**Dotyczy: PN-119/22** postępowania w trybie przetargu nieograniczonego na **Budowę Centralnego Zintegrowanego Szpitala Klinicznego w Poznaniu (etap 1B CZSK) w zakresie Modułów 3a, 4a, 4b, 5a, 5b i pawilonu wejściowego w formule 'zaprojektuj i wybuduj'**.

W związku z pytaniami dotyczącymi prowadzonego postępowania, Zamawiający, zgodnie z art. 135 ust. 2 ustawy z dnia 11 września 2019 r. Prawo zamówień publicznych (Dz. U. z 2022 r., poz. 1710 ze zm.) udziela odpowiedzi:

#### **Pytanie 149**

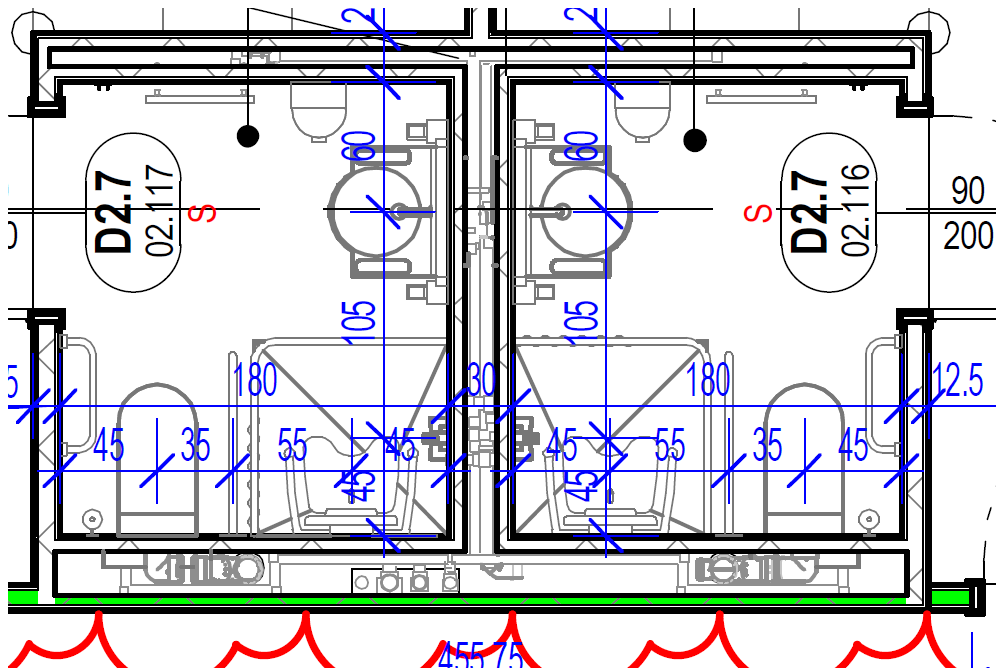
Prosimy o informację, czy zgodnie z załącznikiem **nr 4.1\_Tabela pomieszczeń** PCHK - pochwył dla niepełnosprawnych kątowny dotyczy pochwyłtu montowanego przy krześle prysznicowym na stelażu.

PCHK dotyczy montażu w obrębie prysznicza między innymi przy krześle prysznicowym na stelażu.

**Pytanie 155**

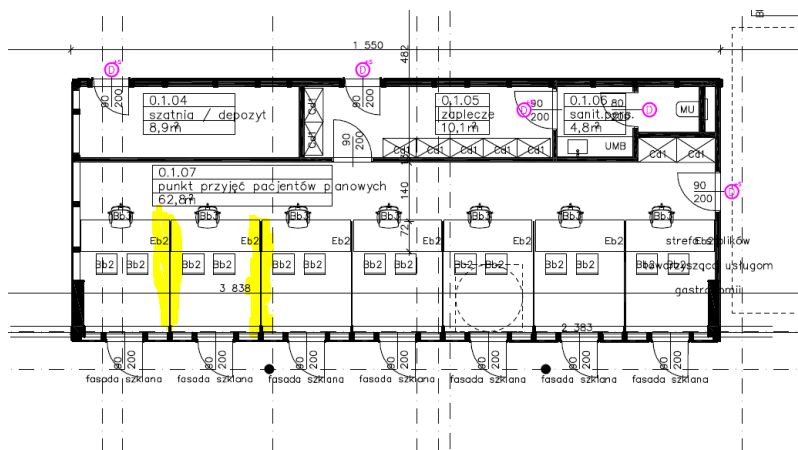
Prosimy o potwierdzenie, że przegrody pomiędzy poszczególnymi stanowiskami w pomieszczeniu 0.1.07 – Punkt przyjęć pacjentów planowanych, należy wykonać z laminatu HPL., w przeciwnym wypadku prosimy o doprecyzowanie materiałowe przegrody. Jednocześnie prosimy o wskazanie wysokości zabudowy.

### **Pytanie 162**

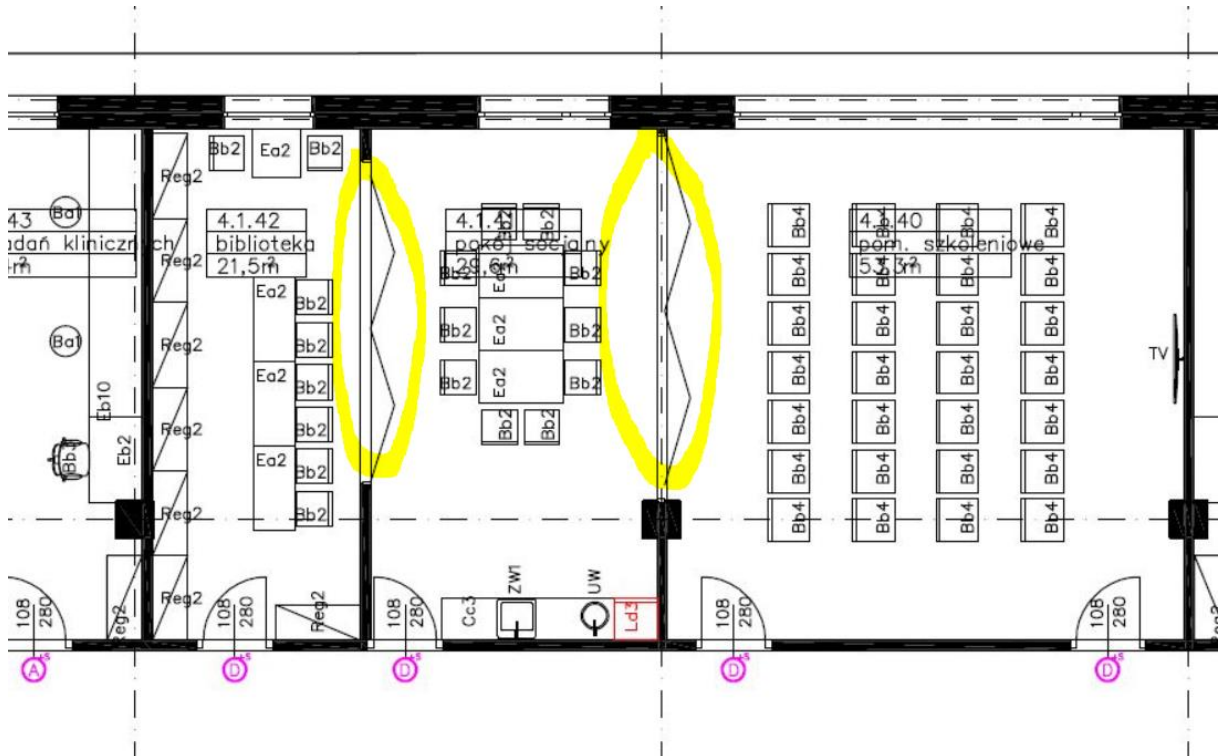
Prosimy o informację czy okna zewnętrzne należy wyposażyć w kontrolę otwarcia – kontaktrony lub możliwość otwarcia za pomocą kluczyka. Zgodnie z zestawieniami okien Projektu Wykonawczego dla poprzedniego postępowania okna wyposażone są w kontaktrony, jednak udostępniony PFU nie wskazuje na takie rozwiązanie.

**Pytanie 181**

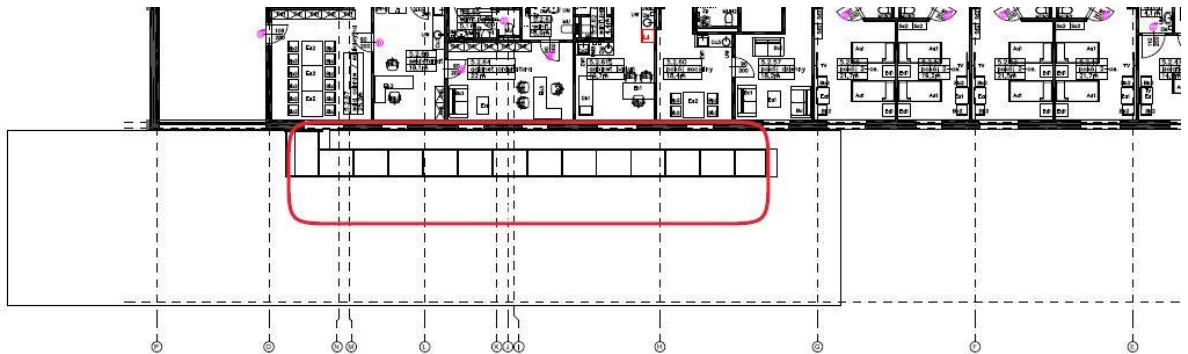
Prosimy o informacje, czym jest zaznaczony element znajdujący się na rzucie dachu pawilonu wejściowego?

Jest to błąd rysunkowy.
